OGGETTO: Riscontro alle richieste di integrazioni avanzate nell'ambito della procedura di P.A.U.R. – Giudizio CCR-VIA n.3494 del 09/09/2021 (rif.to prot. n.0363039/21 del 10/09/2021) e Verbale della CdS svoltasi in data 08/09/2021

Codice Pratica: 20/57971

Ditta: DI CARLO MARIO SRL – Via Degli Api n.3, Comune di Capestrano (AQ)

Allegato 1 – Planimetria degli ugelli

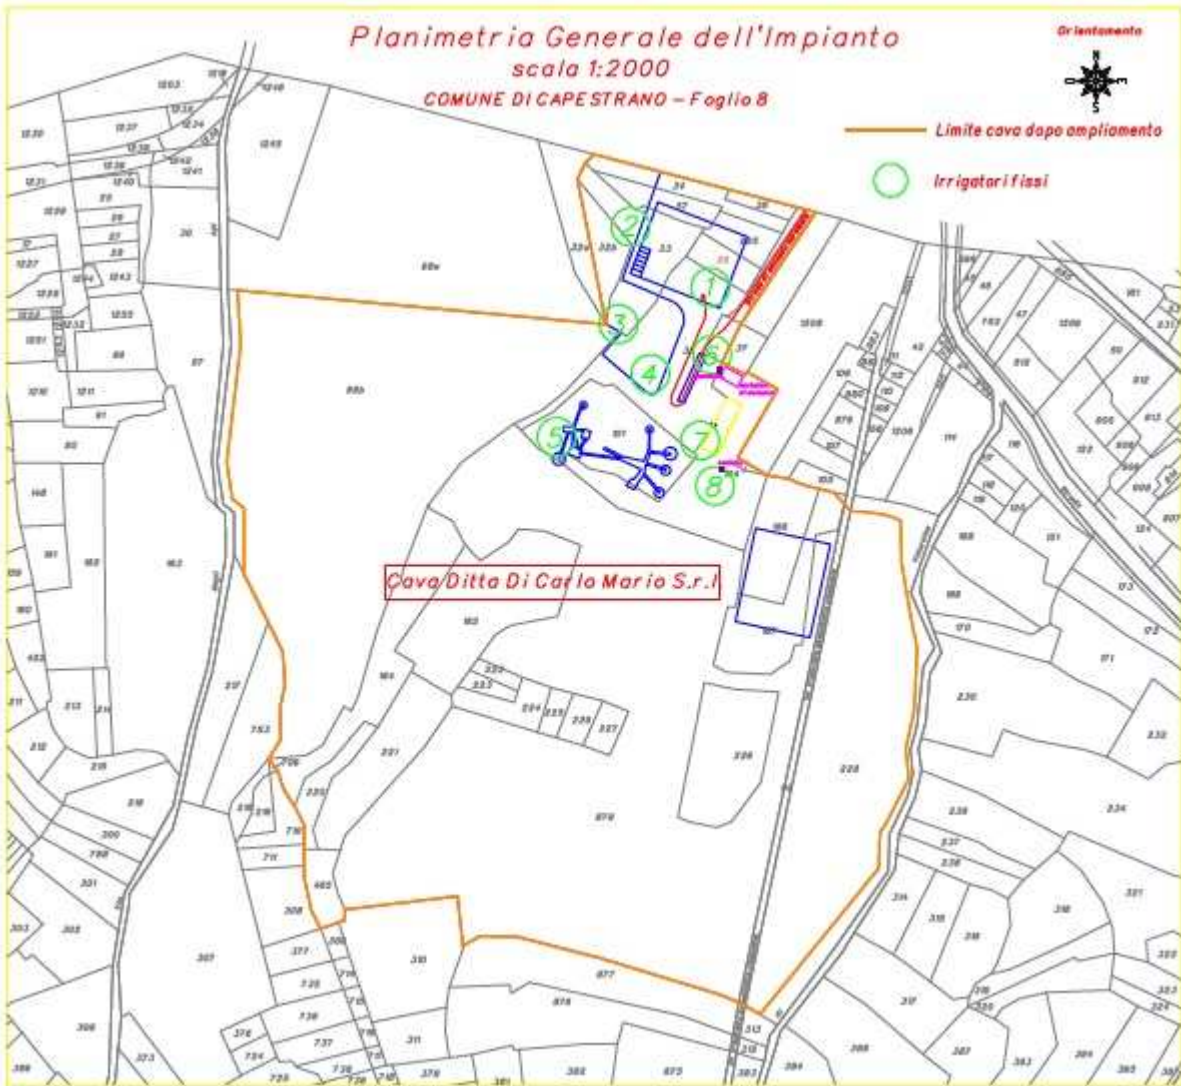
- installare n.8 irrigatori rotanti, prevedendone n.2 di scorta in caso di condizioni climatiche particolarmente sfavorevoli e di carichi lavorativi straordinari; alcuni di questi manufatti saranno predisposti in corrispondenza dell'area di messa in riserva dei rifiuti e di quella circostante adibita al passaggio degli autocarri. Tale rete sarà mantenuta fissa e gli ugelli saranno caratterizzati da un diametro compreso tra 2÷6 mm, quindi in grado di raggiungere distanze di bagnamento fino anche a 30 mt

- modificare la posizione di uno degli spruzzatori, attualmente ubicato in corrispondenza del mulino frantumatore, in modo da garantire una maggiore copertura della superficie adibita all'operazione di trattamento dei rifiuti, come richiesto.

L'intero impianto di nebulizzazione verrà controllato da un temporizzatore, con periodi di funzionamento/fermi legati al periodo di asciugature delle piste di transito e dei cumuli di materiale, in

La linea di distribuzione sarà costituita da 300 metri di tubazione in polietilene del diametro nominale DN 50.

Per maggiori caratteristiche di dettaglio circa la predisposizione degli ugelli, si rimanda all'elaborato planimetrico allegato, che annulla e sostituisce l'allegato 05 "*Planimetria ugelli nebulizzatori*", trasmesso a supporto della precedente istanza e già agli atti delle PPAA (v.si allegato 1).

Tale serbatoio di accumulo sarà ubicato come da planimetria allegata, e al suo interno sarà predisposta una pompa elettrica, avente una potenza media di 15 kw/h, per la messa in pressione dell'impianto di nebulizzazione, idonea a garantire il superamento delle perdite di carico e il raggiungimento della distanza necessaria.

I consumi idrici vengono misurati mediante n.2 contatori volumetrici, di cui n.1 installato sulla cisterna di accumulo sarà a servizio di n.7 spruzzatori, mentre il secondo sarà posizionato in corrispondenza dello spruzzatore n.8; i valori dei consumi idrici vengono opportunamente annotati su un registro conservato presso la sede e a disposizione di eventuali consultazioni da parte degli enti di controllo.
